**AVIS RELATIF À LA PROTECTION
CONTRE LES EVENTUELS EFFETS NOCIFS ET NUISANCES
PROVOQUÉS PAR LES RAYONNEMENTS NON IONISANTS
GÉNÉRÉS PAR DES ANTENNES ÉMETTRICES STATIONNAIRES**

Commune : BASSENGE - Exploitant : PROXIMUS

Référence exploitant : 41EBN_01

Rapport n° 622 / 2025

Figure 1 : Vue en plan des lieux de séjour et des points de contrôle

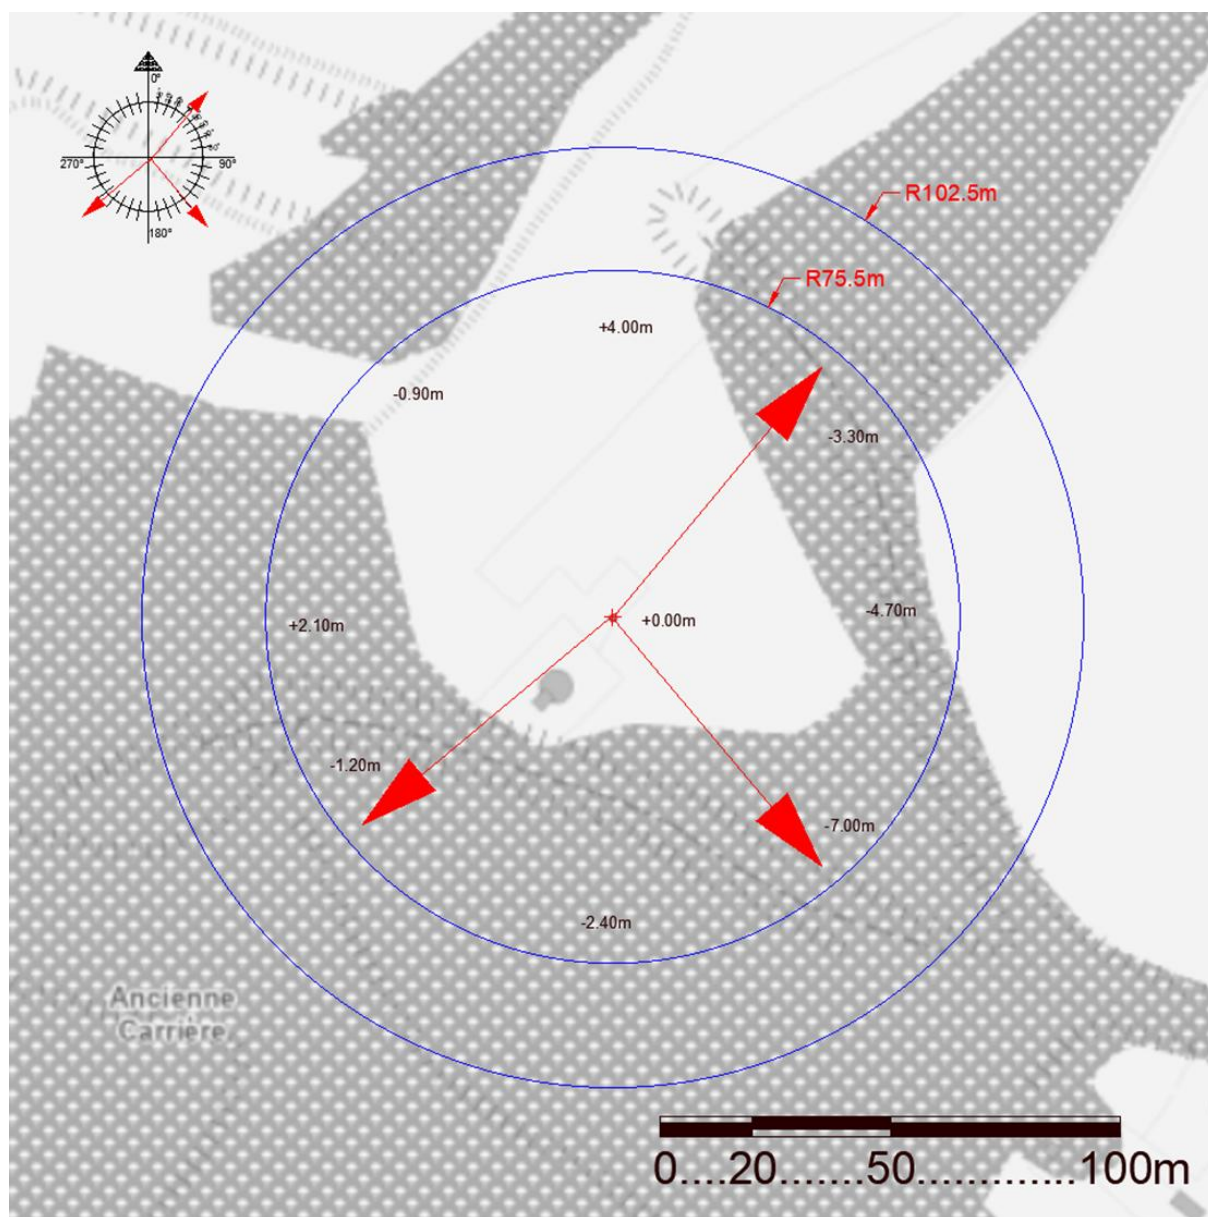
En ce qui concerne les antennes de l'installation mentionnées dans le tableau 1, la distance maximale à laquelle la limite pourrait être atteinte, à l'extérieur, est égale à 88,2 m. S'il n'y a pas de LS à une distance inférieure, les antennes respectent forcément la limite d'immission.

Dans le cas des LS situés à l'intérieur des bâtiments, une atténuation d'obstacle est prise en compte et il en résulte que la distance maximale à laquelle la limite pourrait être atteinte se réduit à 62,6 m.
